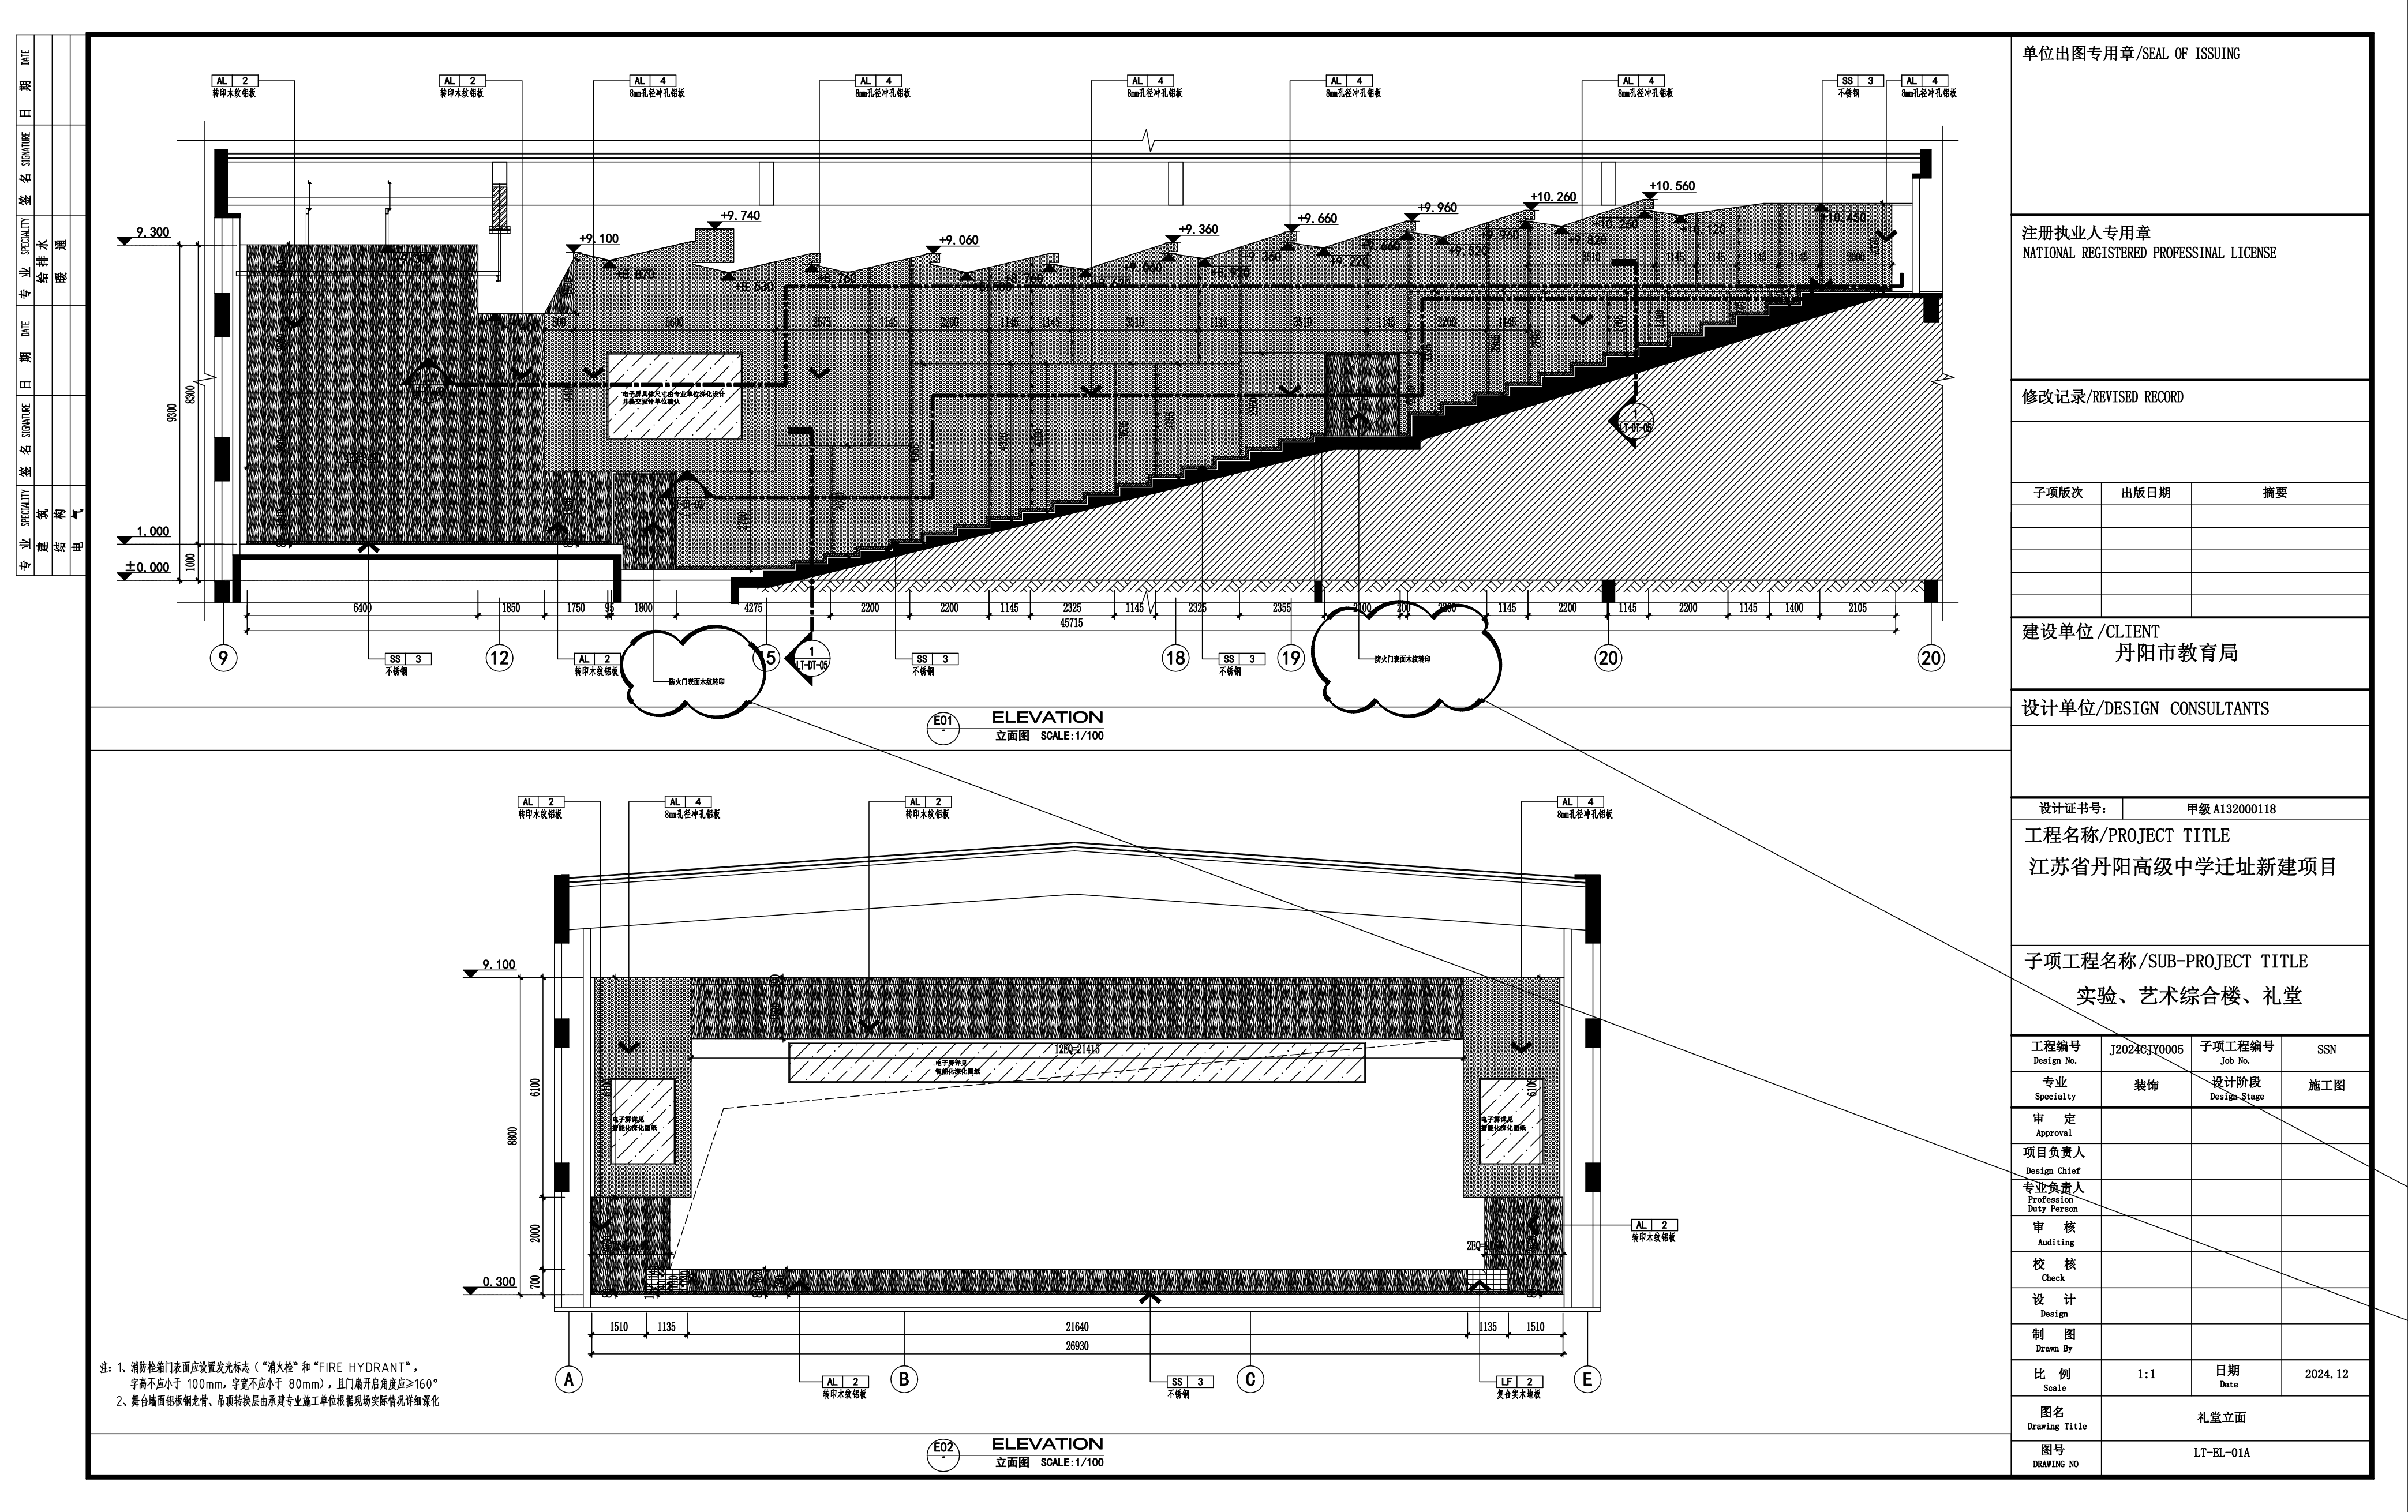
礼堂观众厅的墙面B1级应改为A级
